工程指示 / 要求簡箋(E.I.)

工程指示編號：EI / 0750 / 19 修改版次：C
 工程編號 : J - 837 工程名稱 : 觀塘裕民坊
 工程項目 : 佛沙窗 - ACCESS PANEL 削腳
 收件人 : 生統 發件人 : Bessie Lau 日期 : 27/09/2019

J837 佛沙窗退回美而特数量

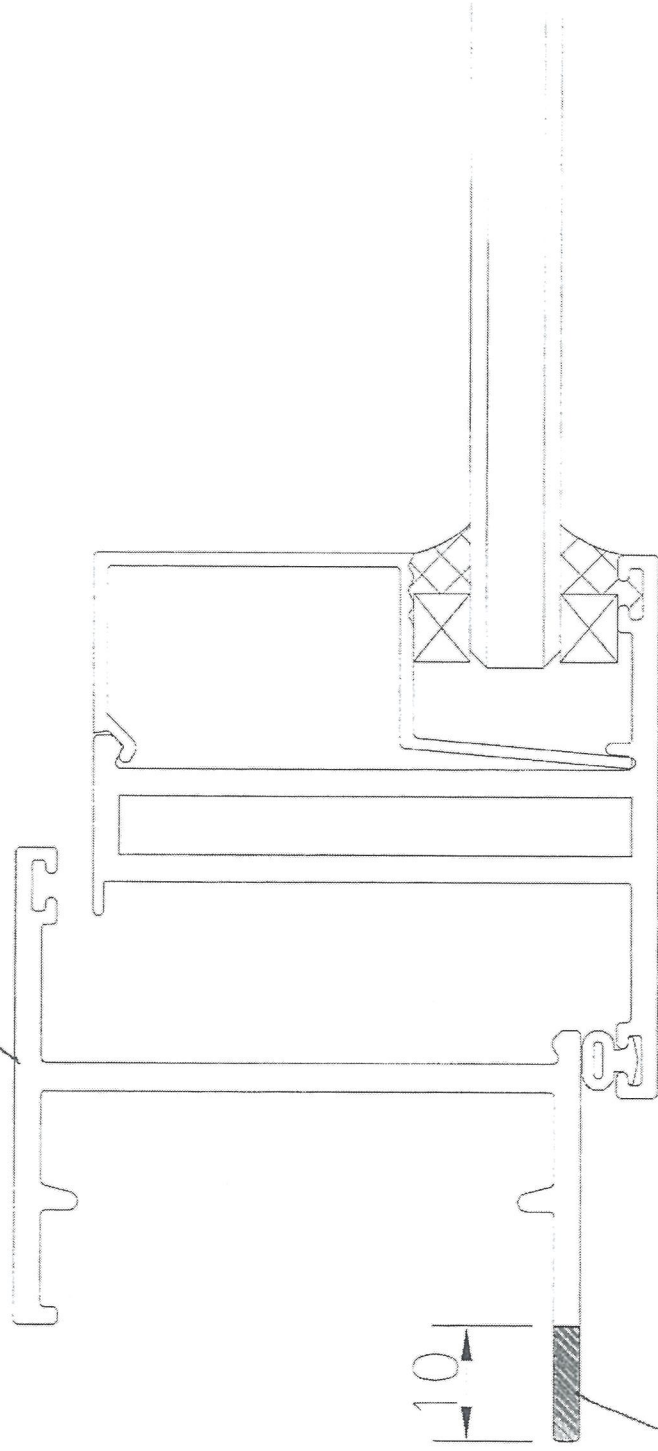
← 削脚 3 隻 (A.P.)
 ← 削脚 1 隻 (A.P.)

← T20750 B 已削脚

X84599 邊企料

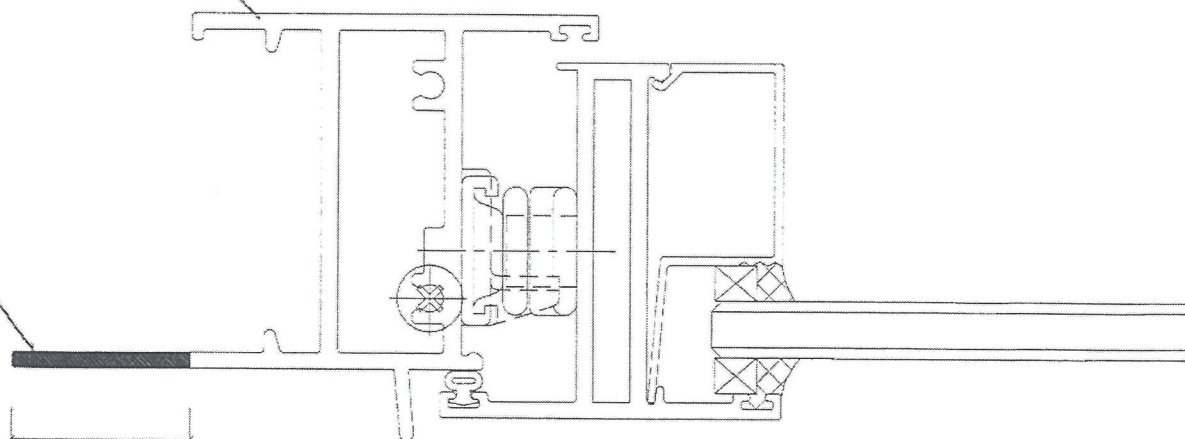
前短 10mm
(陰影部分削去)

前腳後托胎離而尖連 25mm

陰影部分削去

窗框頂橫×84615

削腳後框腳離石夾邊 25mm
